SAFETY NOTICE

GT03

GTO 3

Differential Line Shrinkage

DC LINES

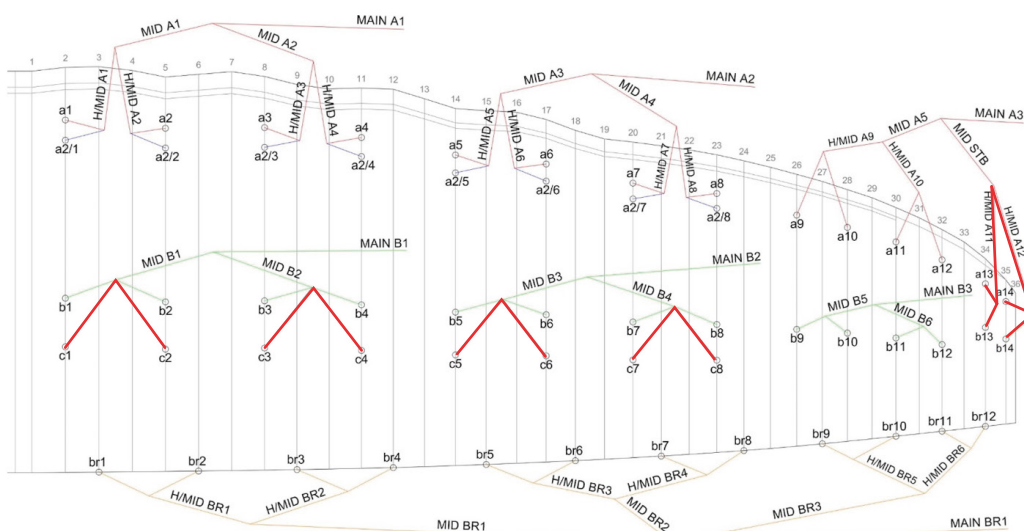
The GTO3 was originally designed with Dyneema (9200-035) lines in certain upper D line groups. Following the identification of differences in dimensional stability over time, GIN has decided to replace these lines with Kevlar (Edelrid 8001).

Although the affected gliders left the factory with the correct line geometry and trim, these two materials exhibit different dimensional stability characteristics over time. In particular, Dyneema lines may experience greater shrinkage than Kevlar lines after approximately 100 flight hours.

The extent of this shrinkage can vary considerably depending on usage and environmental conditions, particularly exposure to humidity. This differential shrinkage may result in changes to the wing's original trim and potentially affect its flight characteristics.

If any measurements fall outside the tolerances specified in the user manual, the affected Dyneema (9200-035) lines in the upper C and D line groups must be measured individually.

If any of these lines show shrinkage exceeding 10 mm compared with their original specified length, do not fly the glider and contact your authorised GIN dealer to arrange for a replacement line set.
